## PROCÈS-VERBAL

### SÉANCE D'HYDROLOGIE DU 12 FÉVRIER 1889

## NOUVEAU CIMETIÈRE DE SAINT-GILLES, A UCCLE-CALEVOET

## DISCUSSION DU PROJET LEBORGNE ET PAGNOUL

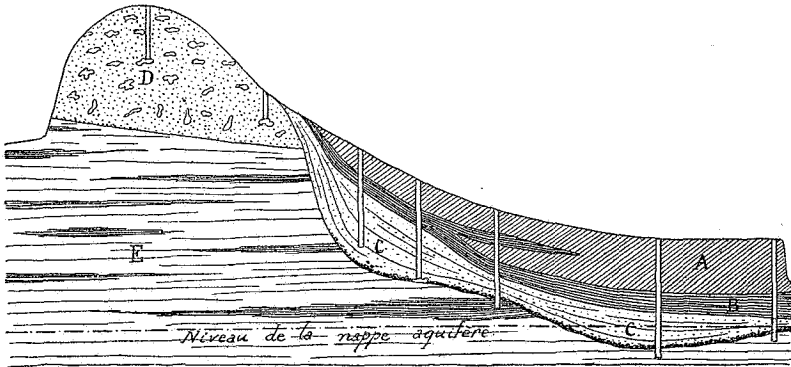
Afin de donner une idée de la constitution du terrain, nous reproduisons ci-après, avec l'échelle des hauteurs fortement exagérée, l'une des coupes passant par le sommet du monticule et dirigée S-O — N-E.

- A. Limon homogène assez perméable.
- B. Limon argileux imperméable.
- C. Limon avec zones sableuses ; sable grossier et cailloux à la base.
- D. Sable grossier bruxellien, avec rognons de grès.
- E. Sable ypresien fin, meuble, avec linéoles d'argile.

NOTA. Le substratum profond de cette coupe est formé de sable argileux et d'argile ypresienne imperméable, donnant naissance à la nappe aquifère qui s'élève en E.

Ainsi qu'on le voit, le sommet de la colline est formé par un affleurement au sol de sable très grossier bruxellien avec rognons de grès, très perméable et éminemment propre à la disparition rapide des corps qui y sont inhumés ; mais ce sable, dont le développement en surface est très réduit et dont le maximum d'épaisseur ne dépasse pas 5 à 7 mètres, repose sur le sable fin ypresien, rendu peu perméable à cause de la présence d'assez nombreux lits d'argile, tandis que, d'autre part, les flancs du monticule sont recouverts d'un épais manteau de limon stratifié quaternaire.
